(仮称)ノソウケ峠風力発電事業に係る環境影響評価手続状況

「(仮称) ノソウケ峠風力発電事業環境影響評価方法書」
に対する軽米町長意見

(仮称) ノソウケ峠風力発電事業
環境影響評価方法書についての
意見の概要と事業者の見解

ノソウケ峠風力発電事業環境影響評価方法書に対する委員等事前質問・意見

図 1 対象事業実施区域と北東側の最寄住宅及び EN-3・WN-3、EN-7・WN-7 の位置関係

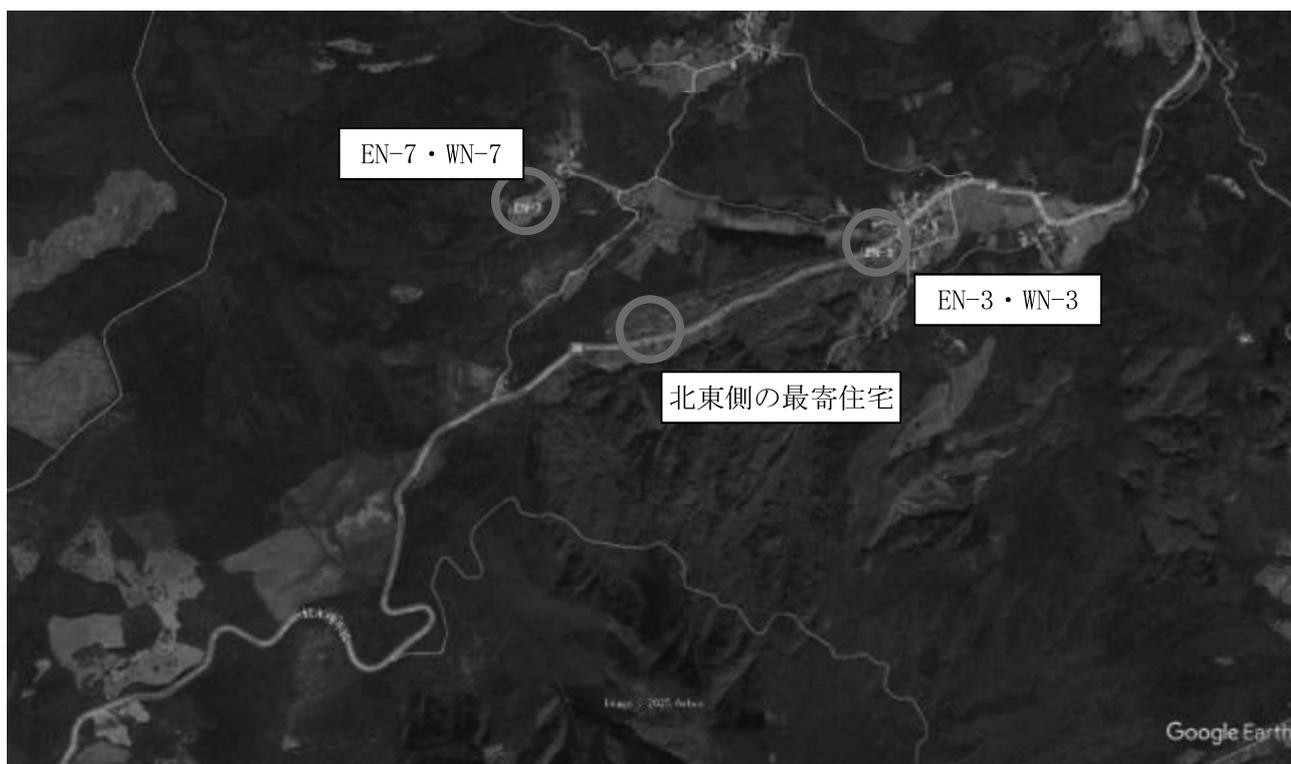
No.	区分	委員名	図書頁	質問・意見	事業者回答
7	騒音	永幡委員	6-20～6-22 (258～260) 6-29(267) 6-31(268)	工所用資材等の搬出入に係る騒音、振動の調査地点について、p.269の地図をみる限り、大まかには提案通りでよいと思われる。しかし、これらの地点は、山がちな地域にあるように見え、そのような場合、例えば、アクセルをより踏み込む必要がある地点で騒音影響は大きくなる可能性が高いと考えられる。実際に調査、予測するにあたっては、それぞれの測定地点周辺の地形や道路状況をよく確認し、自動車走行音が最大となると考えられる地点で、調査、予測、評価を行うこと。その際、それぞれの地点を選んだ根拠を明記すること。	実際の調査にあたっては、借地の制約もある中での対応にはなりますが、測定前に現地踏査を行い、測定地点周辺の地形や道路状況を踏まえ、自動車走行音の影響が最も大きくなると想定される地点を検討のうえ、調査地点を選定いたします。また、準備書で調査地点の選定理由を明記いたします。
8	騒音	永幡委員	6-25～6-28 (263～266) 6-33(271)	施設の稼働に係る騒音の調査地点について、WN-3以外については、地図をみる限り、概ね各集落で最も風力発電機設置位置に近い住宅を意識して選んでいるように見えるが、WN-3については、集落の中で最も影響を受ける地点ではないように見える。 また、地図上の「大沢」と明朝体で書いてある地点に1軒だけある住宅（以下、「大沢」）は、WN-3,7の測定点より明らかに設置想定区域に近い位置の住宅であるように見えるが、ここは無視されている。WN-3をこの位置にした理由、及び、「大沢」を無視した理由について、明確な説明をしていただきたい。	WN-3は、集落における対象事業実施区域に近い住宅から、設置スペースが確保でき、土地所有者に了解を得られた場所を選定しております。施設の稼働に係る騒音については、予測地点周辺も含めた形で、面的に予測を行うことを想定しておりますが、対象事業実施区域により近い場所に予測地点を設定することも検討いたします。 また、対象事業実施区域の北東側を代表する調査地点は、当初「大沢」を第一候補としておりましたが、調査地点としての使用を断られたため、現状のEN-3・WN-3及びEN-7・WN-7を選定しております（「別添資料（委員質問No.8）」参照）。なお、EN-3・WN-3及びEN-7・WN-7の選定経緯については、住民個人の事情が含まれるため、方法書への掲載は控えております。 「大沢」への騒音の影響については、地理的に近接しているWN-7の調査結果を評価の参考といたします。

EN-3・WN-3 及び EN-7・WN-7 の設定根拠（経緯）は以下に示すとおりです。

图 1-1 調査定点位置图

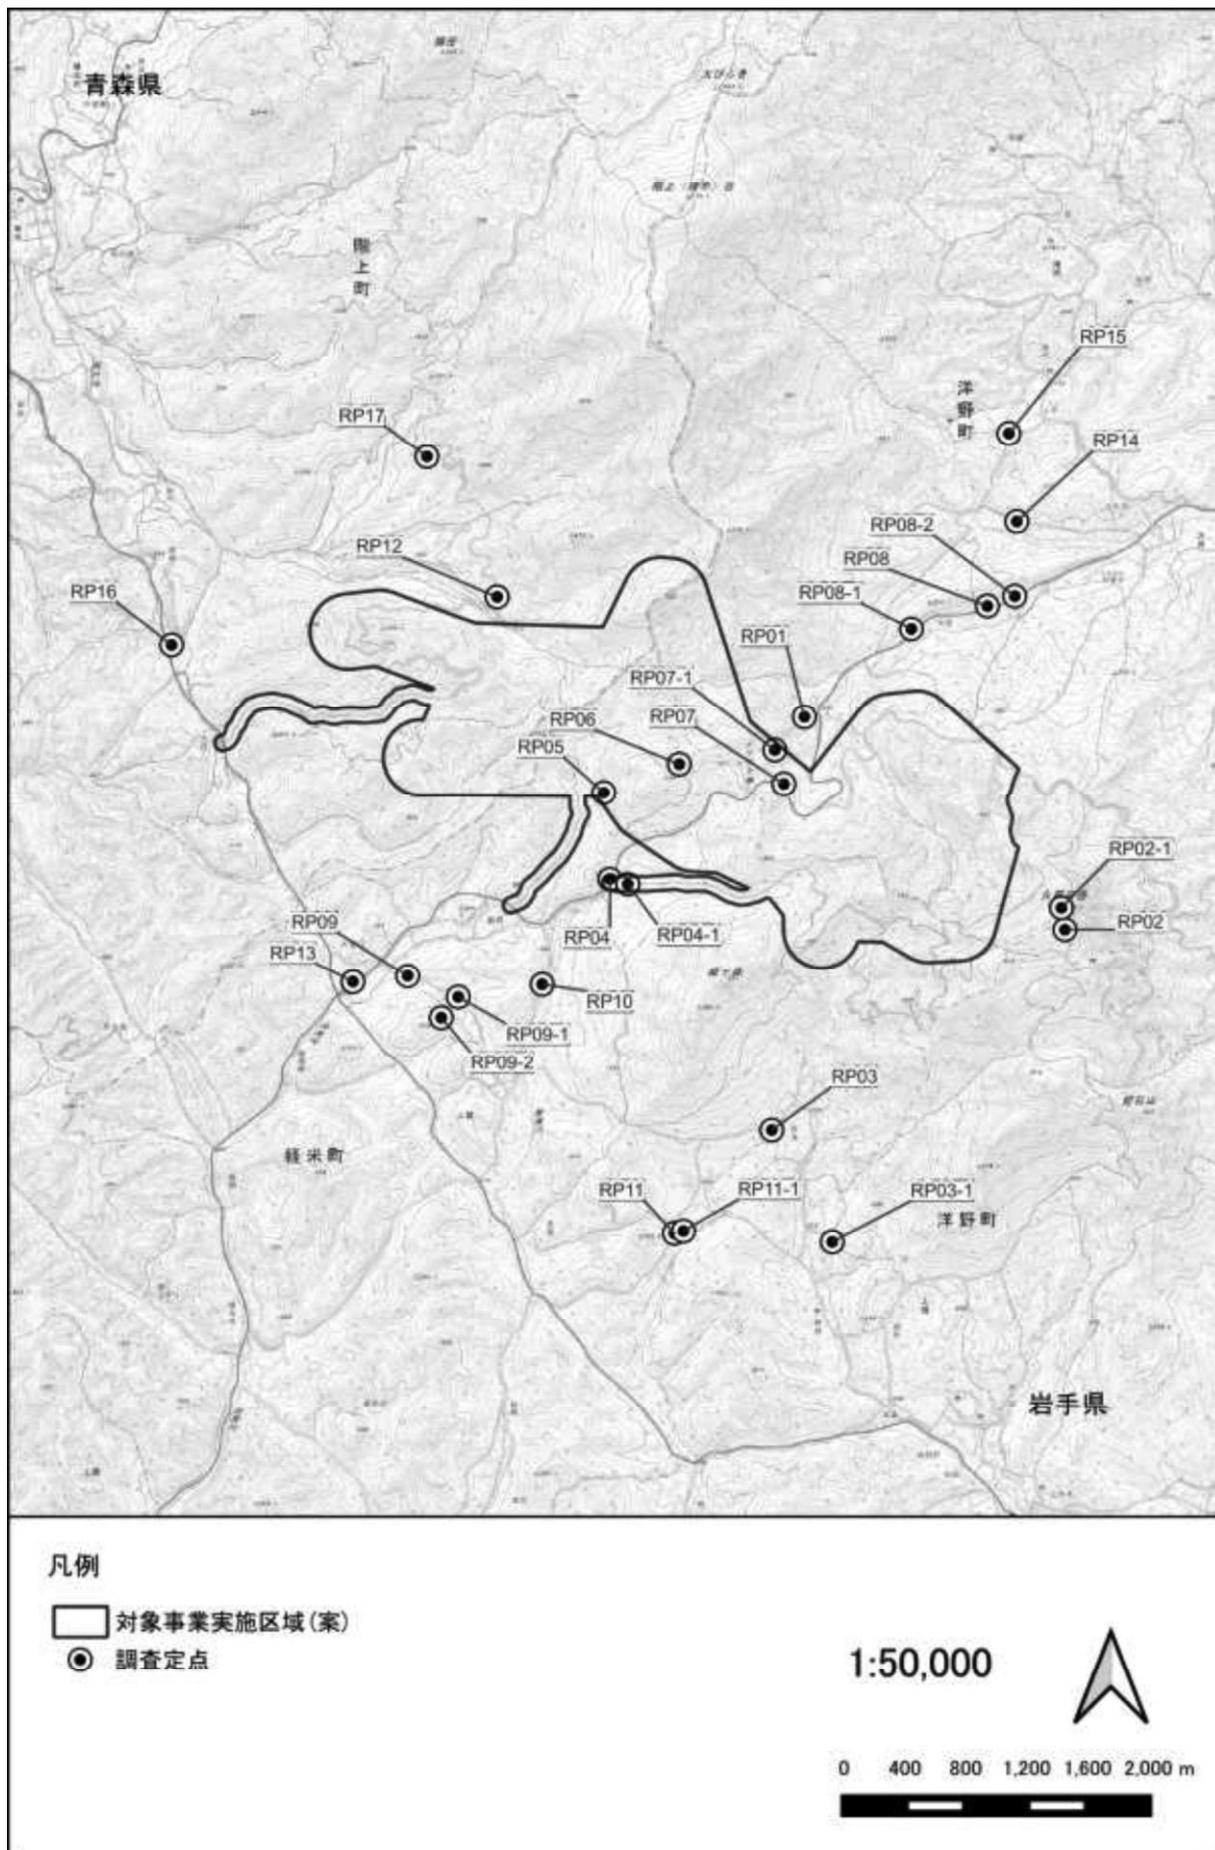
No.	区分	委員名	図書頁	質問・意見	事業者回答
13	土地の安定性	大河原委員	3-127(149)	<p>「地すべり防止区域」、「急傾斜地崩壊危険区域」について対象事業実施区域及びその周囲には存在しないとなります。国立研究開発法人 防災科学技術研究所のJ-SHISには、対象事業実施区域内に複数の地すべり地形が表示されておりまして、斜面防災上、危険個所の抽出について、さらなる精度向上を図ることが必要と考えます。調査方法や精度向上に向けた取り組みについて、具体的な手法、お考えがあれば伺いたい。</p> 	<p>防災上の危険個所に関する資料は改めて精査し、現地の状況も確認のうえ、防災面で問題のない事業計画とするよう努めてまいります。</p>
14	動物(昆虫類)	櫻井委員	6-59(297) 6-69(307)	<p>高茎草地の調査地点が1カ所となっているが、離れた位置にある高茎草地にも調査地点を設けてもらいたい。重要な種が確認されている場所なので慎重に調査してほしい。</p>	<p>風力発電機設置想定区域の大部分は「落葉広葉樹林」または「針葉樹林等」であり、「高茎草地」が占める割合は小さいため、調査地点は1箇所としております。なお、ご指摘を踏まえ、高茎草地に生息している可能性のある重要種には十分留意のうえ調査を実施いたします。</p>
15	動物(鳥類)	高橋専門調査員	6-65(303)	<p>東部の風車設置想定区域に渡り鳥調査地点を追加すること</p>	<p>対象事業実施区域東部の風力発電機設置想定区域のうち、久慈平岳北西側の尾根部については、2023年11月より先行実施している希少猛禽類調査の中でも現地の確認を行っておりますが、尾根全体が樹林に覆われており、十分な視野を確保できる場所がなかったため、渡り鳥調査地点を設定しておりません。なお、対象事業実施区域東部の上空を確認する定点として、MP03を設定しております。</p>
16	動植物、生態系	前田委員	6-49～6-81(287～319)	<p>動植物および生態系に関する調査を前倒しで実施していますか。実施している場合は、その内容と結果も示して下さい。</p>	<p>希少猛禽類については、2023年11月より調査を実施しております。2024年10月まで(第一営巣期及び非営巣期)の調査内容及び調査結果の概要は「別添資料(委員質問No.16)」に示すとおりです。なお、2024年11月以降の第二営巣期調査は現在実施中となります。</p>

調査日程および気象状況、使用した調査定点を表 1-2 に示す。調査定点位置については、図 1-1 に示す。
